Vysvětlení zadávací dokumentace č. 7

podle §§ 98, 99 zákona č. 134/2016 Sb., o zadávání veřejných zakázek v platném znění (dále jen „Zákon“)

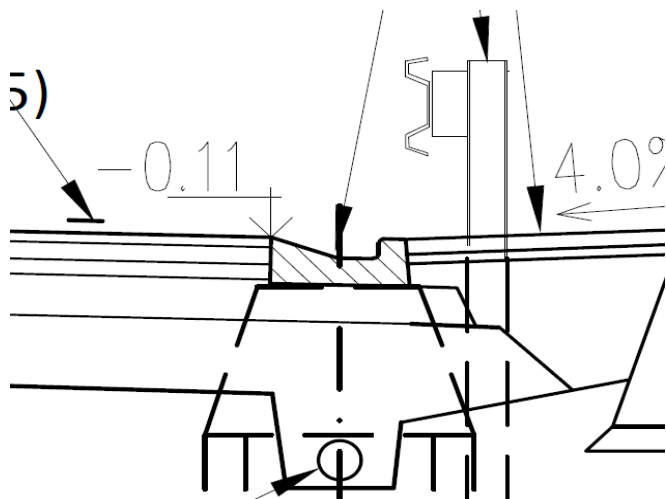
Dotaz 1: „V objektech B_SO 103: SO 103.3. Odvodnění, 16 Odvodňovací zařízení a C_SO 108 C_SO 108.3 Odvodňovací zařízení, prosíme o projektovou dokumentaci ke položce ŽLABY A RIGOLY MONOLITICKÉ BETONOVÉ PRŮŘEZ 0,12 M2 celkem obě položky 744m. Prosíme o informaci, zda se jedná o monolitické žlaby, nebo o příkopové žlabovky prefabrikované.“

Odpověď: Jedná se o monolitický rigol C25/30 – XF4
